Autorité environnementale

Avis délibéré de l'Autorité environnementale sur le pôle d'échanges multimodal (PEM) de la gare Loire et Sillon à Savenay (44)

n°Ae : 2014-64

Figure 2 : Schéma des différentes phases du projet (Source : étude d'impact)

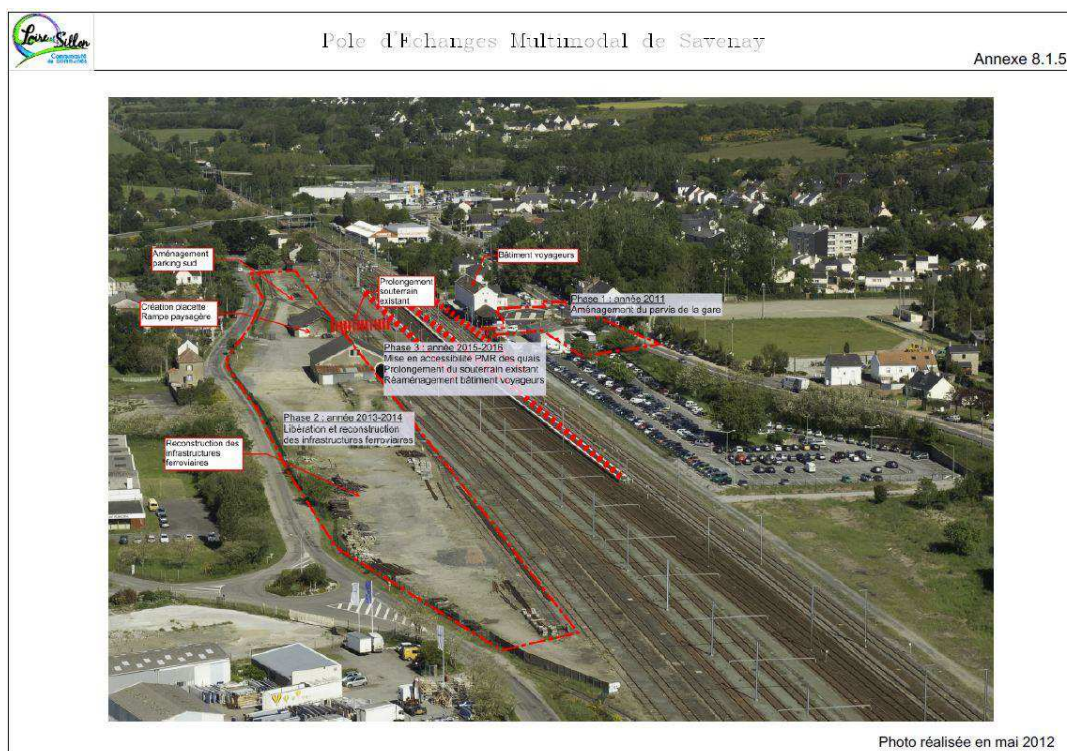
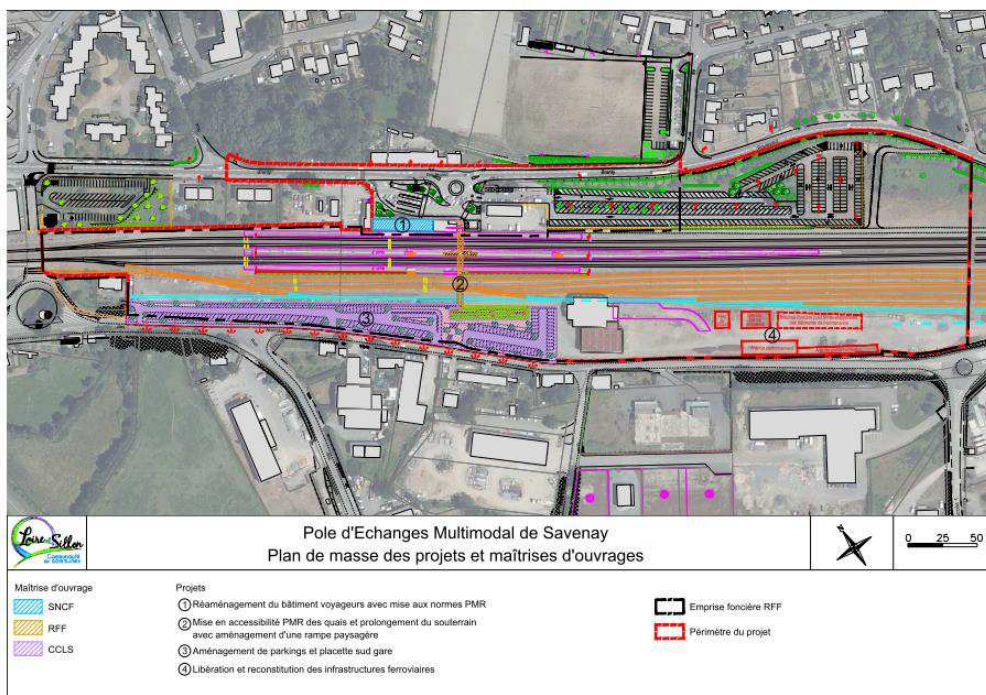
Au-delà de la présentation des objectifs généraux et des représentations schématiques des travaux et aménagements prévus (Cf. Figures 2 et 3), l'étude d'impact transmise à l'Ae est imprécise sur la description des travaux, notamment :

- les caractéristiques du souterrain et de son prolongement ;
- les caractéristiques de la rampe végétalisée ;
- les aménagements du boulevard des Acacias prévus dans le projet.
